Licitación Pública Internacional
CONTRATACIÓN DE OBRAS
"Refuerzo del colector principal de la cuenca del Arroyo
Mataperros"

ADDENDAS N° 2 a N° 12

11 de marzo de 2022

ADDENDA N° 9.

2.1 Demolición de tolva de hormigón armado

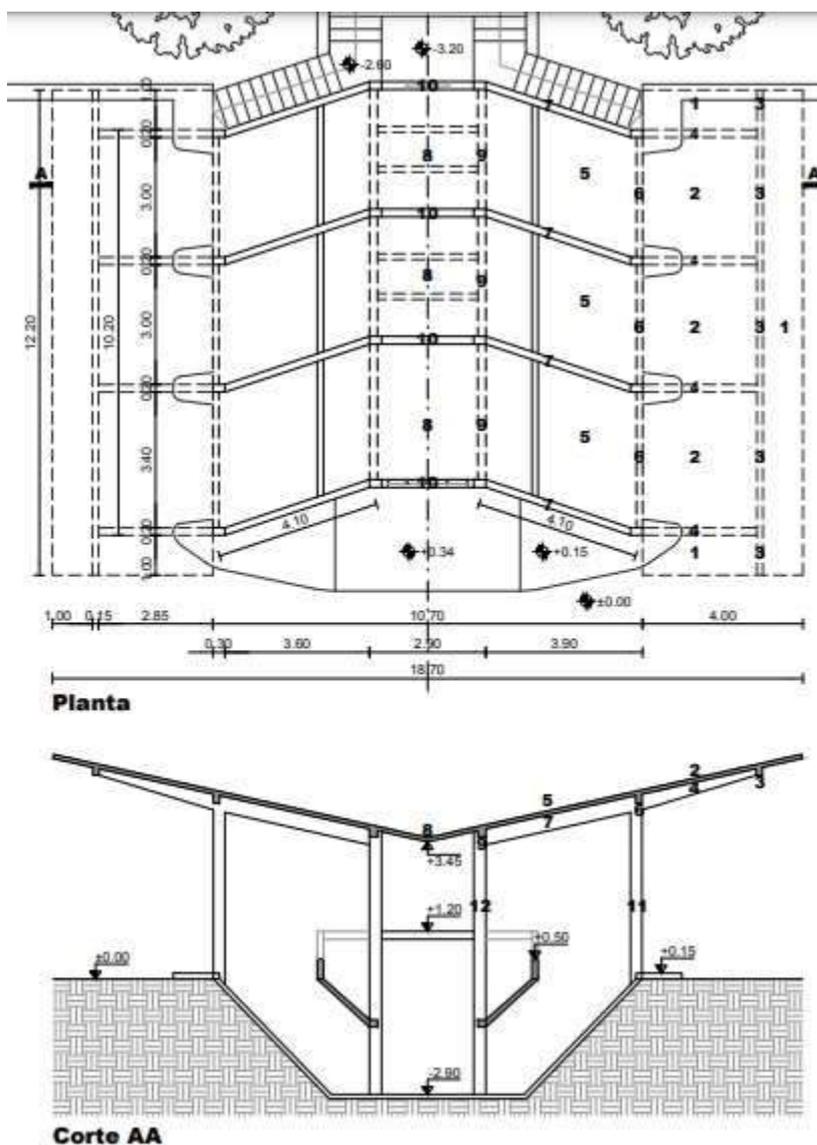
- 1) Losas voladas en general, componentes de los aleros a ambos lados
- 2) Losas entre vigas situadas fuera del núcleo central de la tolva.
- 3) Vigas paralelas al núcleo de la tolva (situadas entre losas indicadas en 1y 2)
- 4) Vigas perpendiculares a las anteriores que separaban las losas marcadas con 2.
- 5) Losas interiores
- 6) Vigas interiores entre losas 2 y 5
- 7) Vigas interiores separativas de losas marcadas con 5.
- 8) Losas núcleo
- 9) Vigas núcleo paralelas al corte 2-2 que separan losas 5 y 8.
- 10) Vigas del núcleo entre losas marcadas con 5.
- 11) Pilares exteriores por sobre nivel 1,13m
- 12) Pilares y pantallas interiores por sobre nivel 1,13m
- 13) Vigas a nivel 0,86m a 1,13m
- 14) Pilares y pantallas en general por debajo del nivel 1,13m

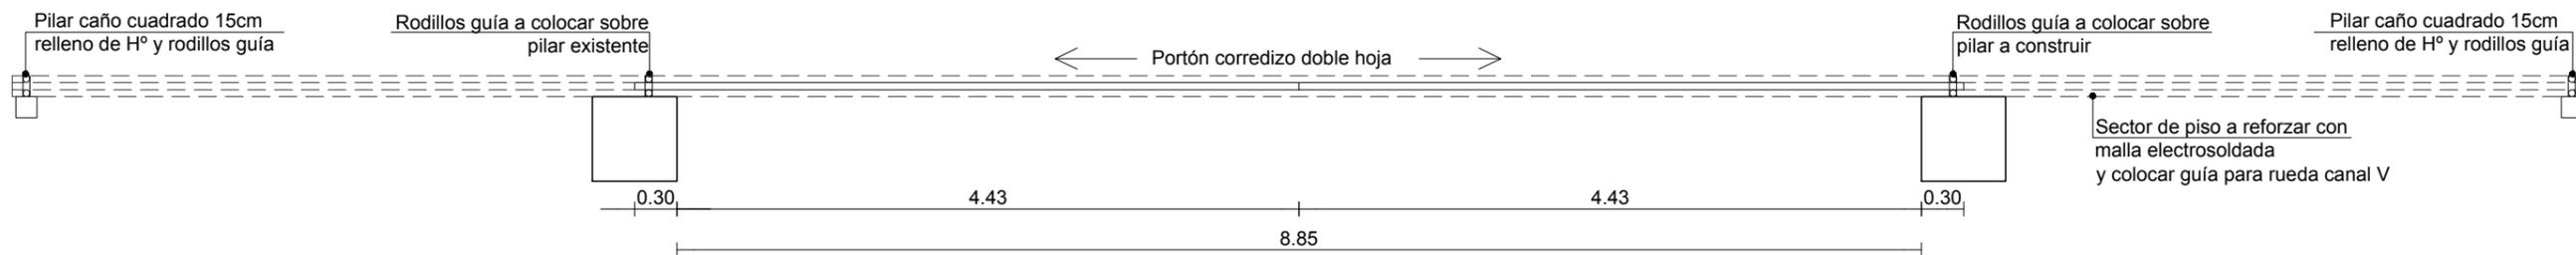
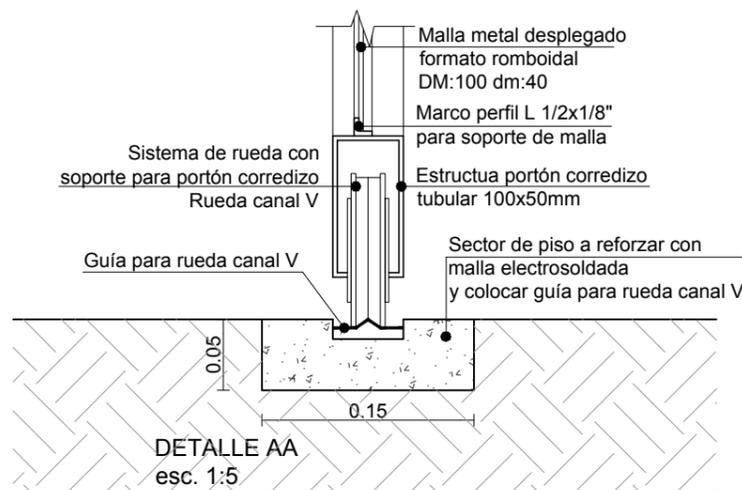
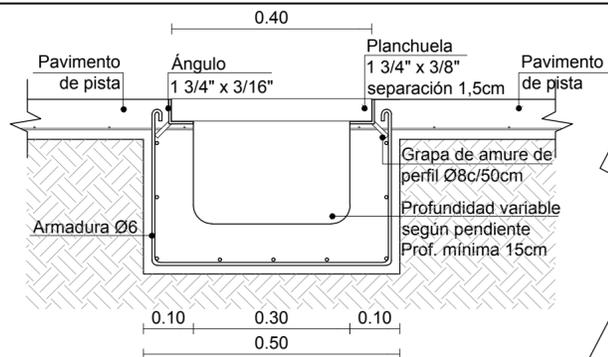
El portón será de acuerdo a la planilla de herrería H01.

Se conformará mediante una estructura de perfil tubular de 100x50mm, sobre el cual se ubicará un marco de perfil L de $\frac{1}{2} \times \frac{1}{8}$ pulgadas sobre el cual se fijará malla de metal desplegado romboidal.

El portón será corredizo y tendrá ruedas y canal V de acero con rodamiento.

El canal V con la guía para ruedas, deberá colocarse de forma que no sobresalga del nivel de piso terminado, si no que irá empotrado en el mismo para que el perfil no se afecte con la circulación de camiones.

DETALLE 1_REGUERA LONGITUDINAL
Esc. 1:10

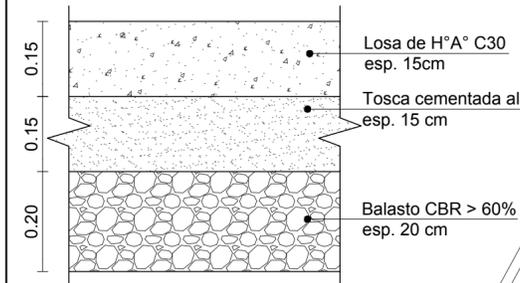
Las pluviales de la pista de estacionamiento se conducirán hacia reguera central, ésta tendrá como protección una rejilla de hierro según el detalle de planos. Es fundamental realizar la rejilla según lo indicado dado que debe asegurarse la resistencia de ésta, la cual estará sometida a circulación de vehículos de gran porte. La rejilla será realizada por tramos y tendrá la característica de permitir su desmontaje para permitir la limpieza de la canaleta.

DETALLE 2_BARANDA A COLOCAR
Esc. 1:20

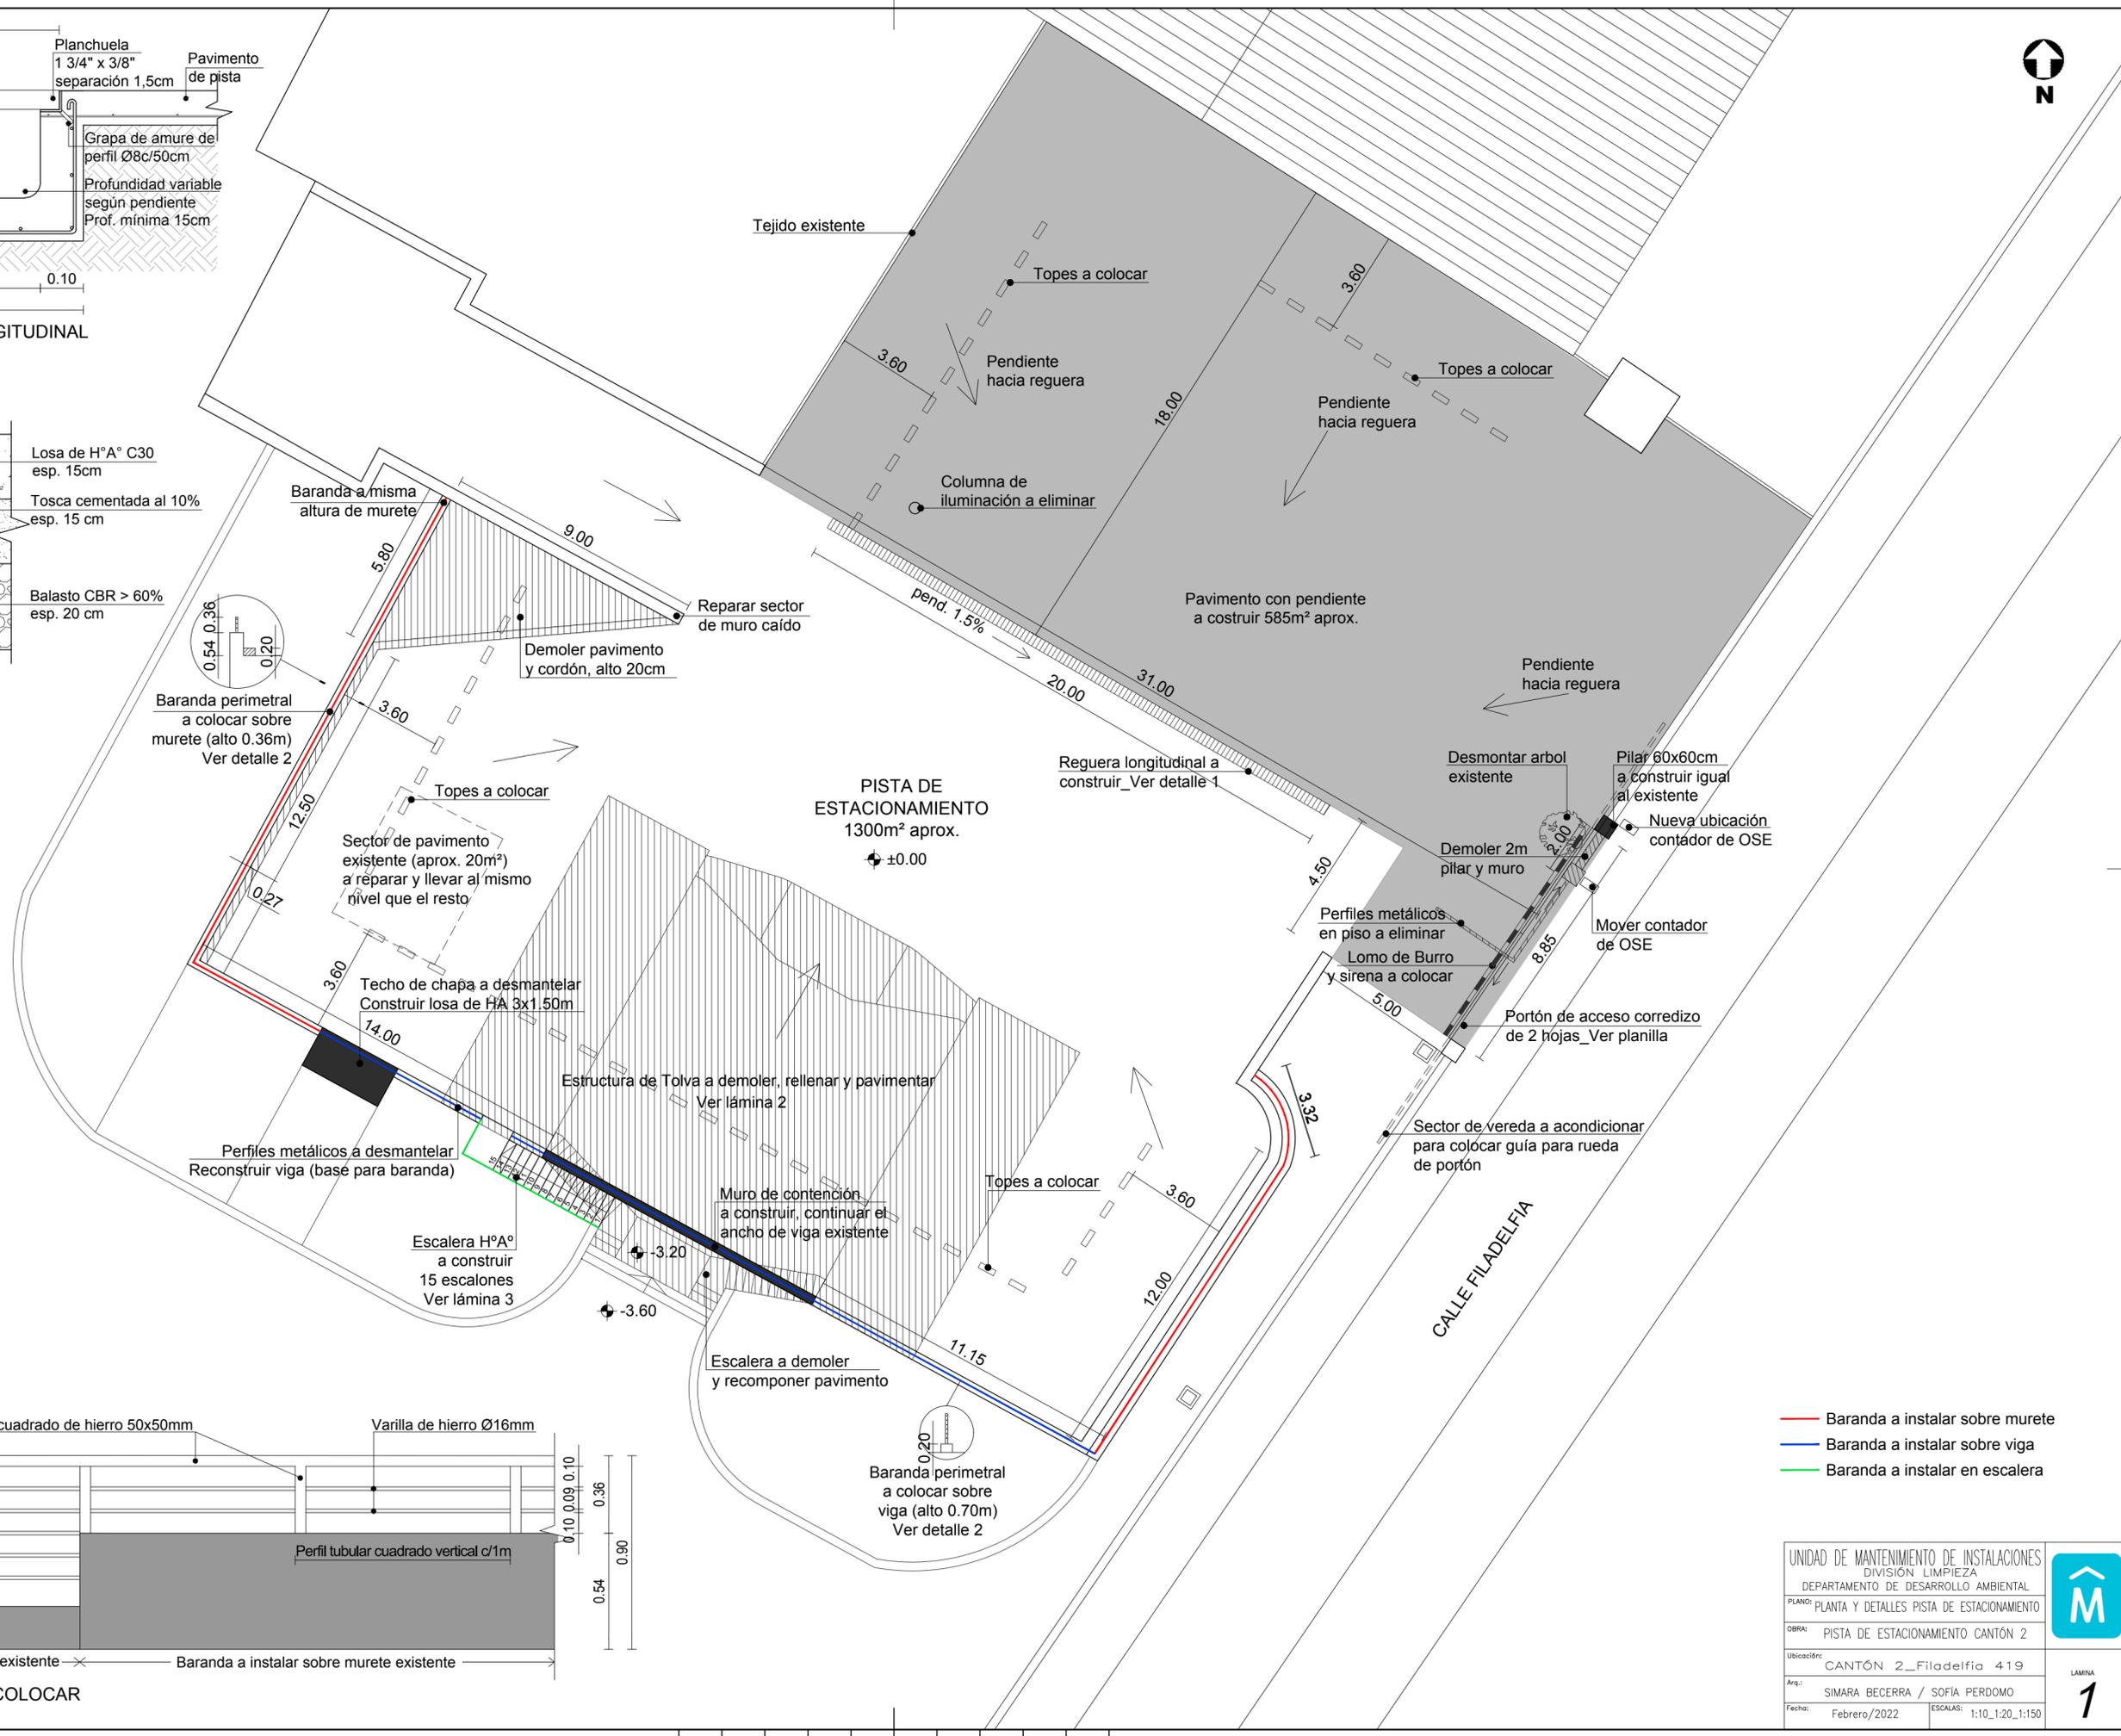
Las barandas a colocar serán de hierro y estarán formadas por varillas de 16mm horizontales dispuestas según el detalle en planos, y perfiles tubulares de hierro de 50x50mm, según se indica en detalles gráficos.

Las barandas se fijarán al pavimento mediante perfiles tubulares de hierro, de 50x50mm, ubicados cada 1mts de separación, a los cuales se soldarán las varillas horizontales.

Detalles Muro de contención

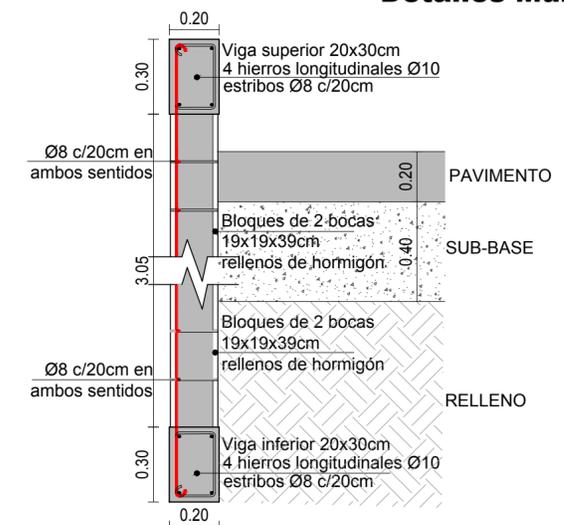
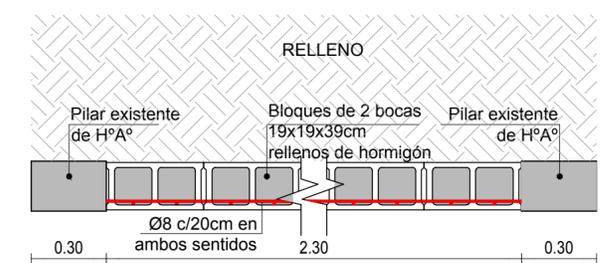
El muro a construir será de bloque vibrado de dos bocas, relleno de hormigón y armado con hierro de 8mm cada 20cm en ambos sentidos. Tendrá una viga superior e inferior de 20x30cm armada con 4 hierros longitudinales de 10mm y estribos de 8mm cada 20cm.

Las vigas del muro nuevos deberán arriostrarse a la estructura existente, según lo indicado en planos. La vinculación será por medio de 4 hierros de 10mm dispuestos en la dirección de la viga y anclados al hormigón existente mediante anclaje químico tipo AnchorFix de Sika o similar.

DETALLE CÁMARA N°1

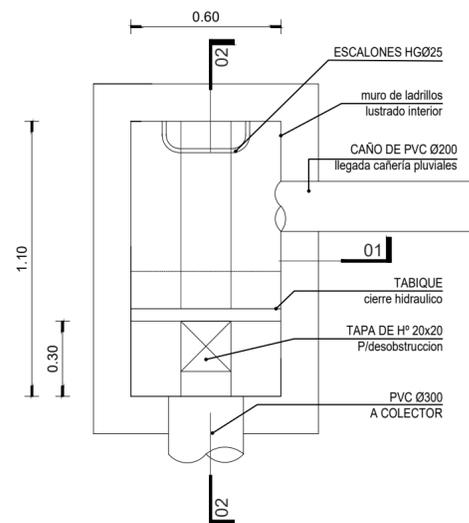
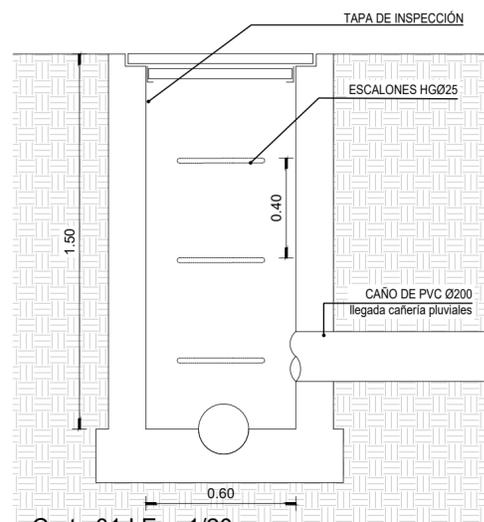
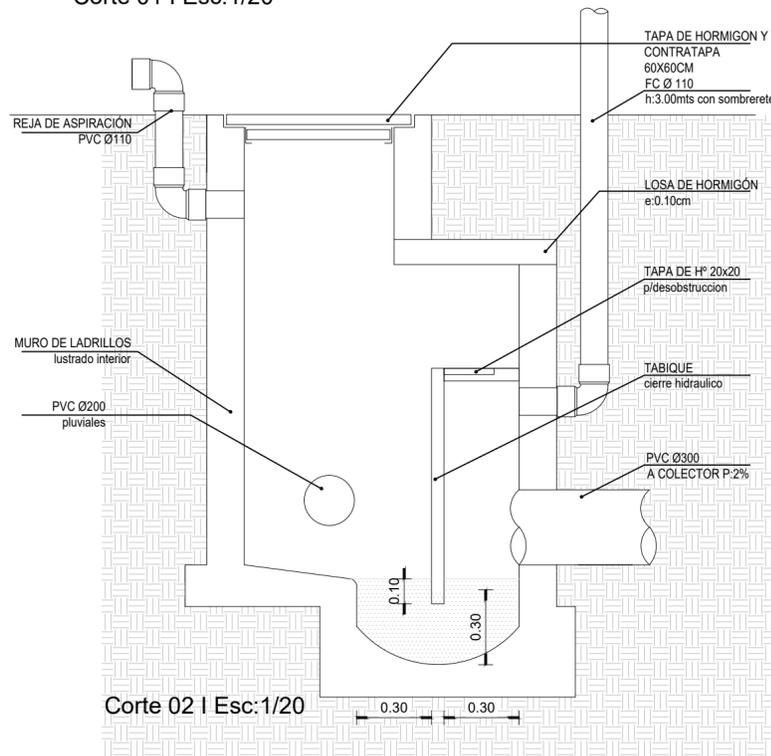
Desde la reguera se conducirá hacia cámaras de inspección, y se deberá realizar una nueva conexión al colector. Para ésto y dado el caudal a conducir la cámara incluirá el sifón desconector y se realizará según el detalle de planos.

PLANTA SANITARIA / Desagues pluviales I Esc:1/250

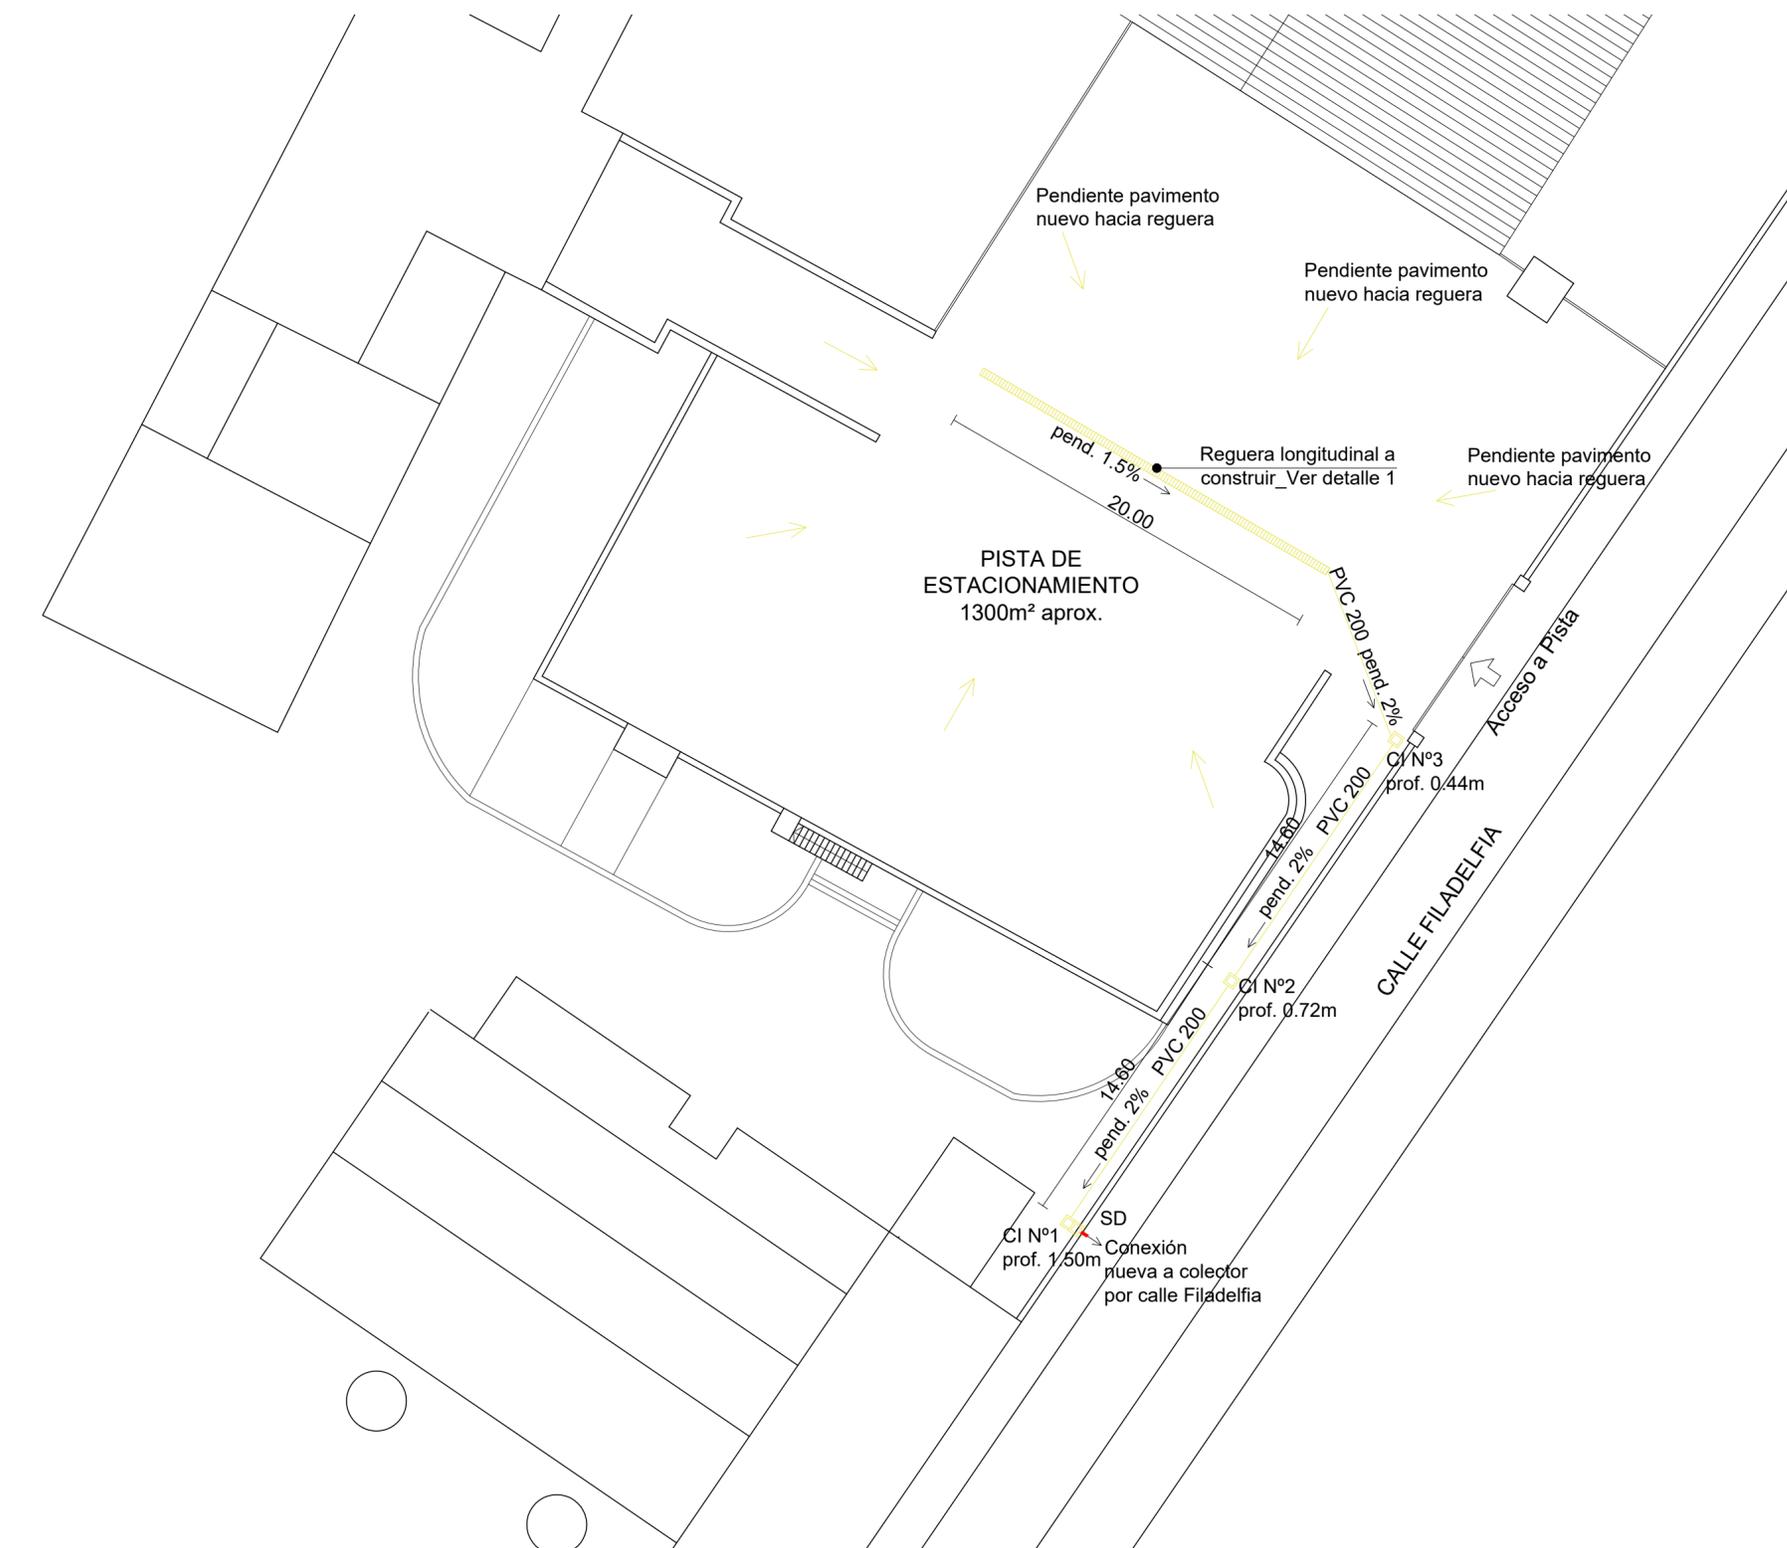
Las pendientes y los puntos de captación, así como las cámaras hasta la conexión al colector serán los indicados en planos.
